Lausunto asemakaavan luonnoksesta, Tapolan yritysalueen asemakaava, Eura

Euran Tapolan yritysalueen asemakaava, luonnos

LAUSUNTO EURAN KUNNAN TAPOLAN YRITYSALUEEN ASEMAKAAVAN LUONNOKSESTA

Lausunto - Tekninen lautakunta / Tapolan yritysalueen asemakaavan luonnos

SATAKUNNAN MAAKUNTA- KAAVOJEN YHDISTELMÄKARTTA

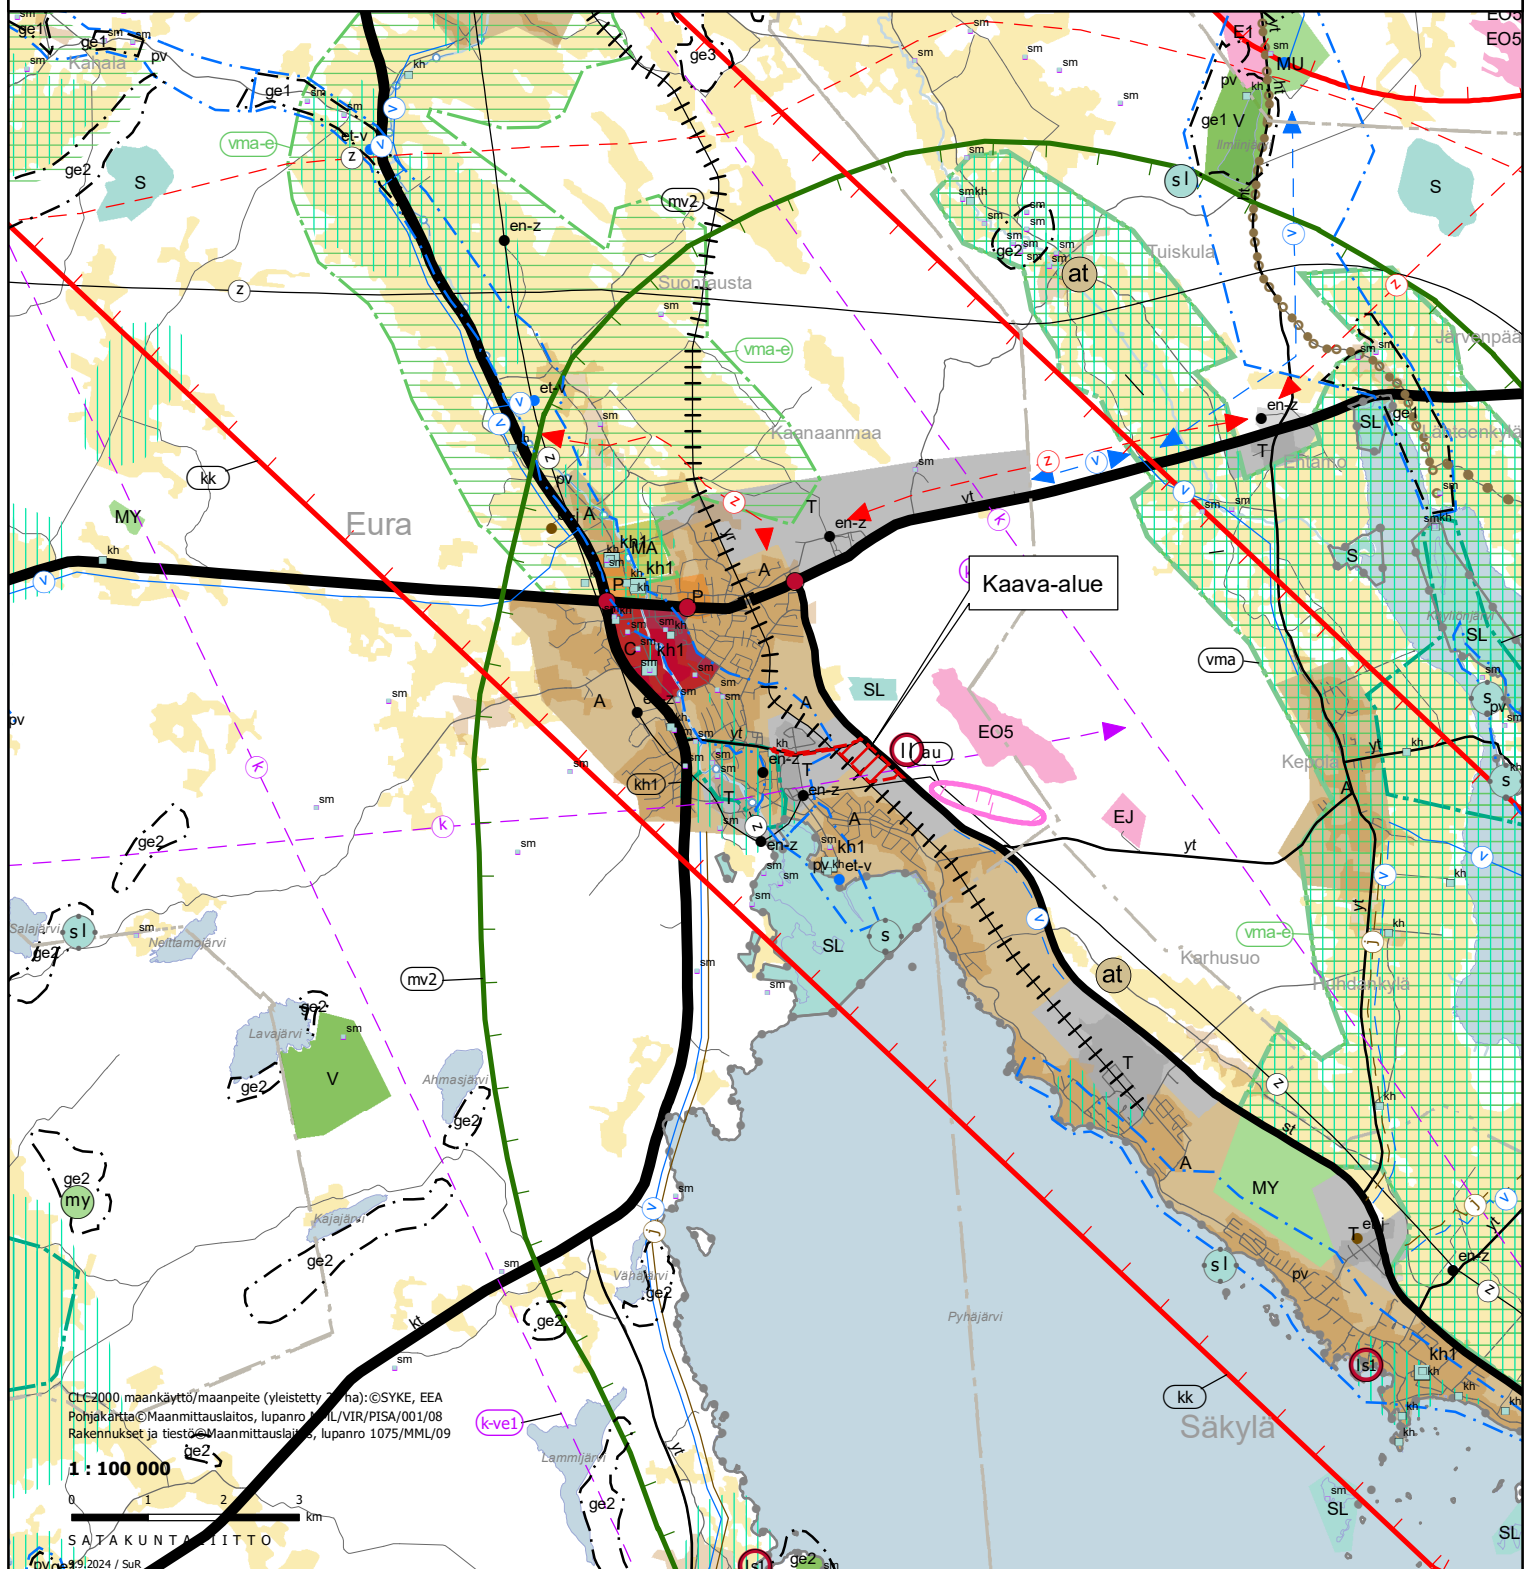
Ehdotusvaihetta varten valmistuvan luontoselvityksen tulosten arvioimisen yhteydessä olisi hyvä myös käsitellä Satakunnan viherrakenneselvityksessä (2021) tunnistettua suunnittelualueelle sijoittuvaa kehitettävää viherkäytävää (P). Satakunnan viherrakenneselvityksen raportissa ([Satakunnan-viherrakenneselvitys-2021.pdf](#)) sivulla 93 esitellyn viherkäytävän P tarkempaa

Asemakaavatyön lähtötietojen teknisenä täydennyksenä Satakuntaliitto esittää asemakaavaselostuksen suunnittelualueen olojen kuvaukseen rakennetun kulttuuriympäristön osalta lisätä maininta Satakunnan maakunnallisesti merkittävien rakennettujen kulttuuriympäristöjen päivitys- ja täydennysinventoinnin mukaisesta *Kauttuan ruukin alueesta* ([y-pakki - Satakunnan rakennusperintö 2023 alue](#)), jonka rajaus ulottuu Turuntien asemakaavoitettavan osuuden länsipäähän.
